FC HVC-001 Schematic 基板回路図

PWB:HVC-CPU-05 Serial:H1701639
Circuit schematic Rev.05 20151108 BABAX

Revision.
06

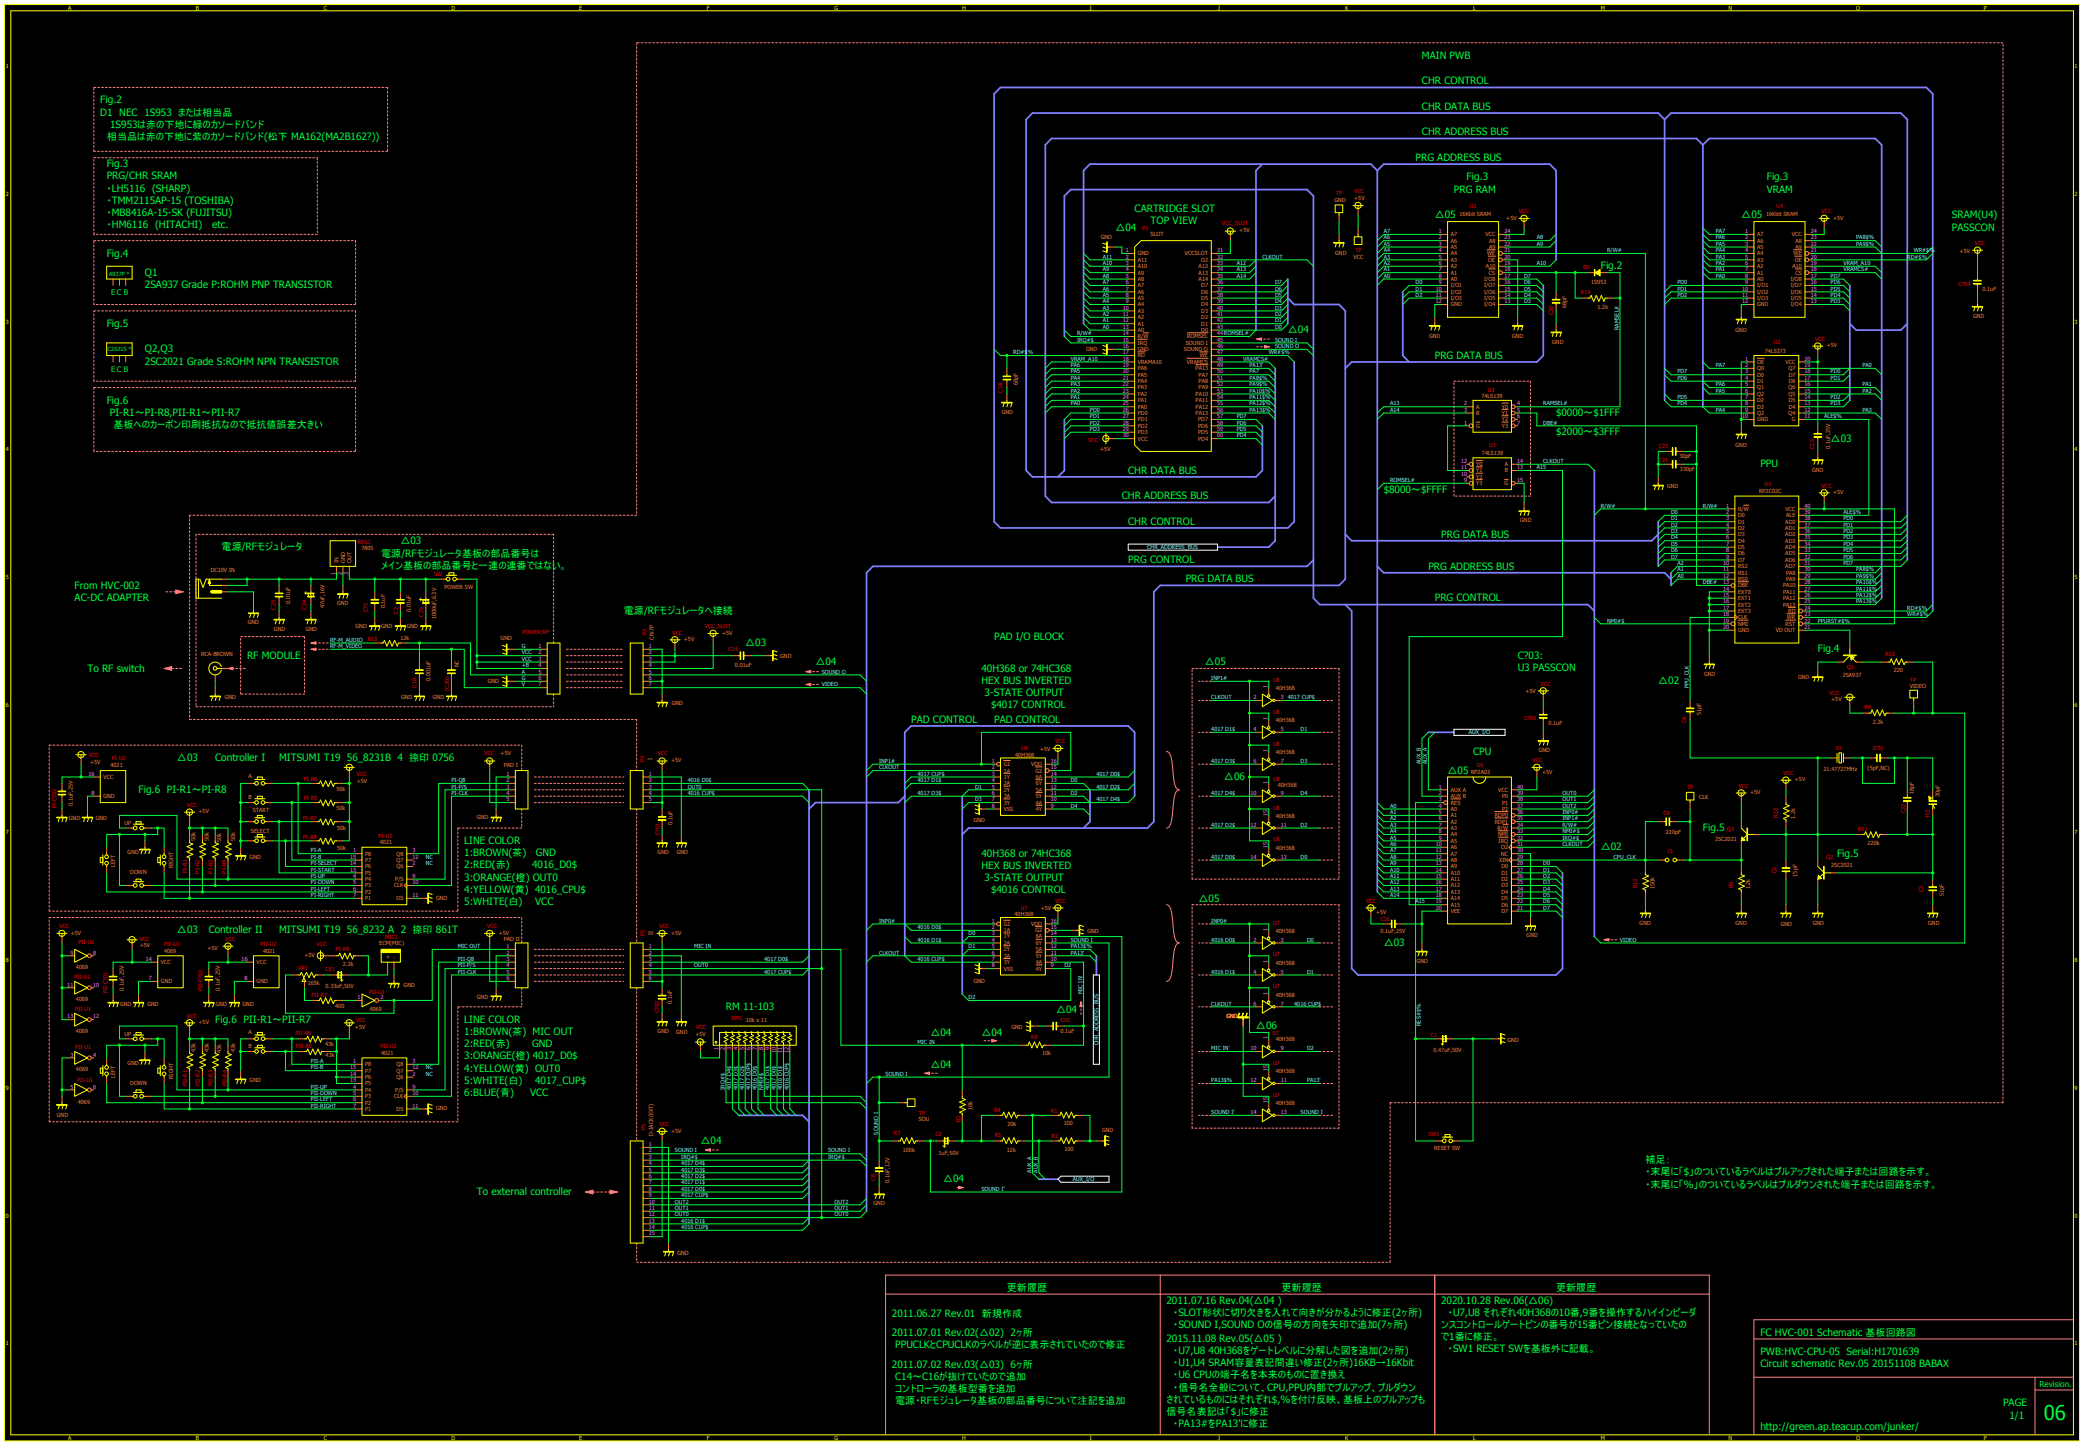
更新履歴	更新履歴	更新履歴
2011.06.27 Rev.01 新規作成 2011.07.01 Rev.02(△02) 2ヶ所 PPUCLKとCPUCLKのラベルが逆に表示されていたので修正 2011.07.02 Rev.03(△03) 6ヶ所 C14～C16が抜けていたので追加 コントローラの基板型番を追加 電源・RFモジュレータ基板の部品番号について注記を追加	2011.07.16 Rev.04(△04) ・SLOT影状に切り欠きを入れて向きが分かるように修正(2ヶ所) ・SOUND I,SOUND Oの信号の方向を矢印で追加(7ヶ所) 2015.11.08 Rev.05(△05) ・U7,U8 40H368をゲートレベルに分解した図を追加(2ヶ所) ・U1,U4 SRAM容量表記間違い修正(2ヶ所)16KB→16Kbit ・U6 CPUの端子名を本来のものに置き換え ・信号名全般について、CPU,PPU内部でプルアップ、プルダウンされているものにはそれぞれ,%を付け反映、基板上のプルアップも信号名表記は「$」に修正 ・PA13#をPA13%に修正	2020.10.28 Rev.06(△06) ・U7,U8 それぞれ40H368の10番,9番を操作するハイインピーダンスコントロールゲートピンの番号が15番ピン接続となっていたので1番に修正。 ・SW1 RESET SWを基板外に記載。
